PRÉFET DE LA REGION D'ILE-DE-FRANCE

Nos réf : EE-1062-15

Avis de l'autorité environnementale sur le projet de remblaiement de l'ancienne carrière de Marcilly (Seine-et-Marne)

Illustration 3: Enveloppes d'alerte des zones humides (source : DRIEE, fond : IGN)

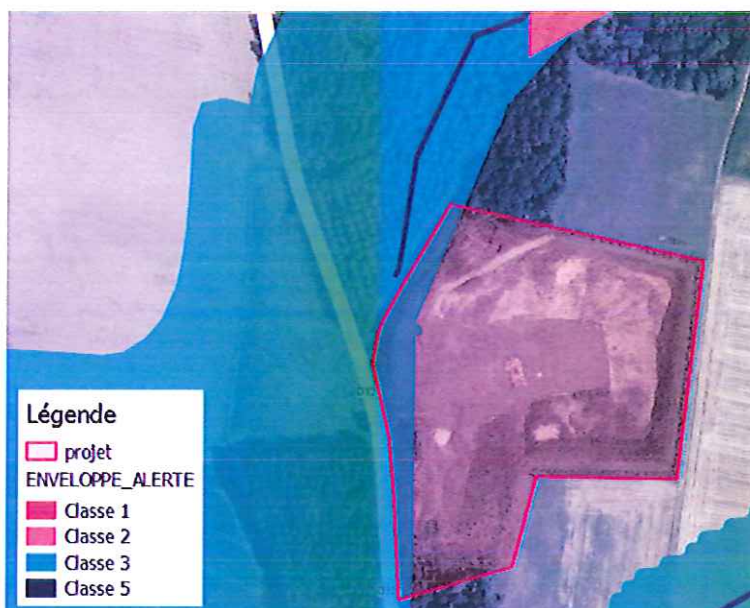
Contrairement à ce qu'affirme l'étude d'impact (cf. Rapport de compatibilité au SDAGE, p. 11), le projet intercepte bien une enveloppe d'alerte de zone humide de classe 3, c'est-à-dire dont le caractère humide et le périmètre doivent être confirmés à l'aide de sondages pédologiques et de relevés floristiques⁴ (cf. Illustration 3). Le pétitionnaire devra donc faire réaliser ces sondages et relevés.

Illustration 4: Coupe C1 Nord-Sud (source : étude d'impact, annexe N) ; en noir : profil actuel, en rouge : profil du terrain après réaménagement.

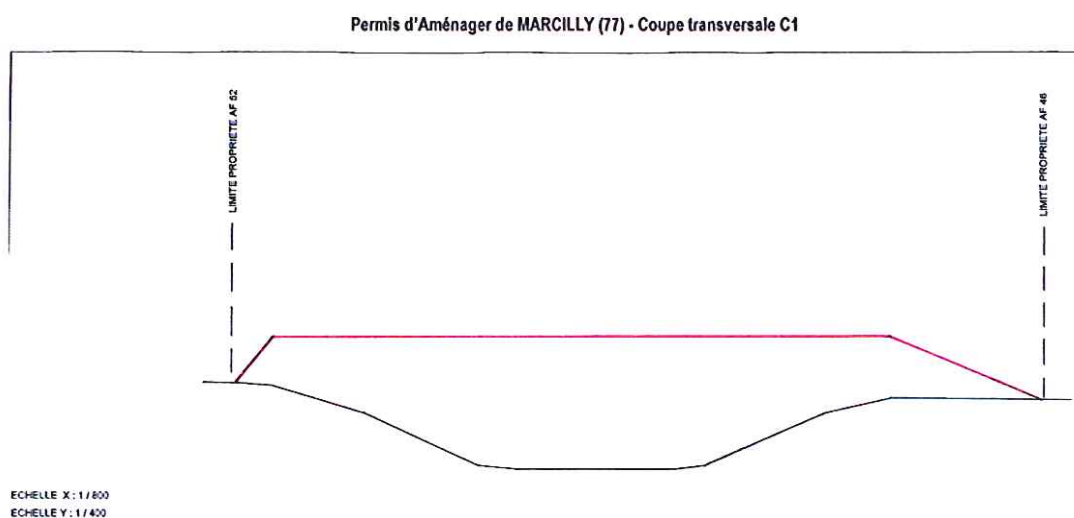
Un aménagement se définit par l'utilité spécifique du projet réalisé, et non par un calcul économique. L'autorité environnementale remarque à ce sujet que les coupes topographiques figurant dans le dossier ne correspondent pas à l'objectif affiché de restauration du profil topographique initial des terrains. Ces coupes (cf. Illustration 4) montrent un exhaussement du terrain supérieur à l'état initial avant l'exploitation de la carrière, avec un raccordement à la topographie des parcelles voisines par des talus de forte pente. C'est en particulier le cas du talus au niveau de la RD 127, qui présente une dénivellée de 15 mètres et une pente de 45 degrés (cf. Illustration 5).

Illustration 5: Coupe C2 Ouest-Est (source : étude d'impact, annexe N) - A gauche, en rouge, le talus créé par le projet au niveau de la RD 127.

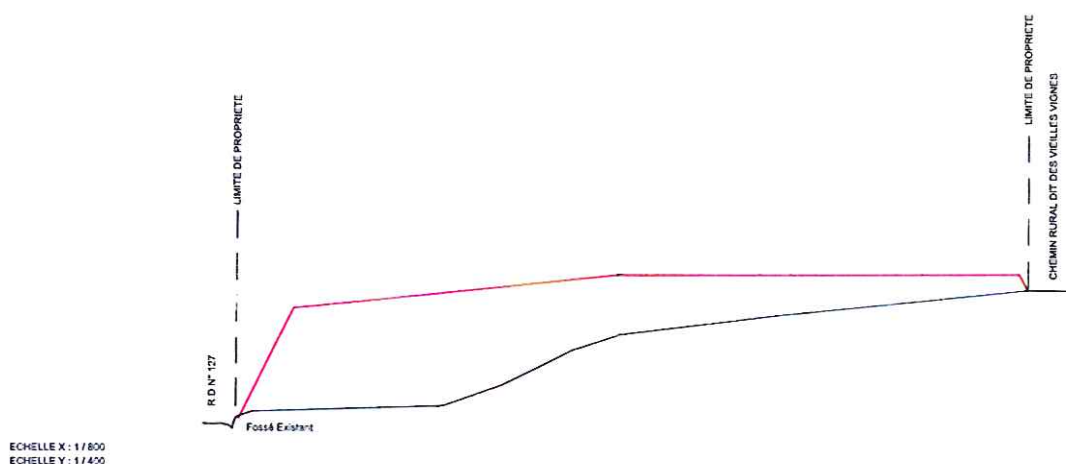
Les impacts permanents du projet sur le paysage ne sont pas explicitement présentés. Le dossier indique en p. 86 que « *dès le réaménagement achevé, le site s'intégrera parfaitement dans le paysage puisqu'il reprendra son état initial* ». Or, l'autorité environnementale souligne que le profil après le réaménagement ne correspond pas à une restauration du profil initial avant exploitation de la carrière. Le projet conduit en fait à une rehausse de 15 mètres au-dessus du niveau de la route, ce qui introduit un nouvel objet dans le paysage.

Les impacts du projet sur les milieux naturels et les zones humides ne sont pas étudiés. L'autorité environnementale souligne qu'au vu des fortes pentes prévues sur le talus ouest du projet (pente de 45°), le pétitionnaire devra justifier les possibilités de végétalisation de ce talus, l'absence de risque de glissement vers les tiers, notamment vers la route RD 127 et le chemin rural des Voyeux, et l'absence de risque de chute si ces terrains ne sont pas clos.

Le dossier devra donc disposer d'une étude paysagère consolidée présentant l'insertion du projet dans son environnement immédiat, rapproché et éloigné, et justifiant les partis pris paysagers. Cette analyse pourrait conduire à proposer un remblaiement plus modeste, en lien avec la topographie des parcelles voisines.
